**PROGETTAZIONE PRELIMINARE E DEFINITIVA DELLE  
OPERE MARITTIME DI DIFESA E DEI DRAGAGGI PREVISTI  
NELLA NUOVA PRIMA FASE DI ATTUAZIONE DELLA  
PIATTAFORMA EUROPA, COMPRESO LO STUDIO DI  
IMPATTO AMBIENTALE E LA VALUTAZIONE DI INCIDENZA  
AMBIENTALE**

**PROGETTO DEFINITIVO**

Allegato 2 - Relazione di riscontro al parere Regione Toscana  
(prot. CTVA/40977 del 17/03/2023)

**C015(2)**

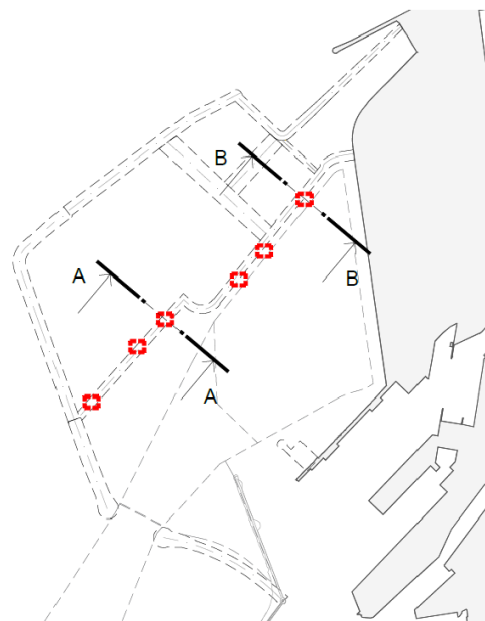
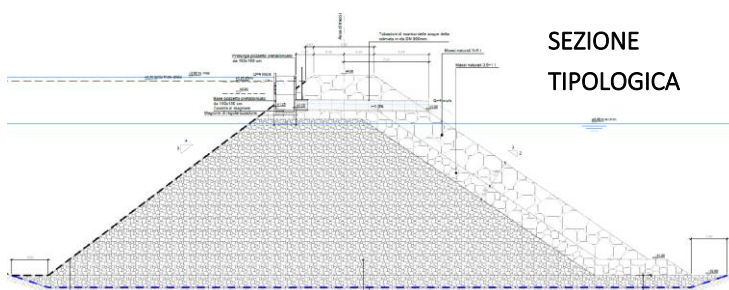
Venga indicato il numero di sfiori e la loro ubicazione di massima al fine di programmare un adeguato monitoraggio delle acque (particolare importanza in questo contesto lo sfioro della vasca impermeabilizzata WBS 9a).
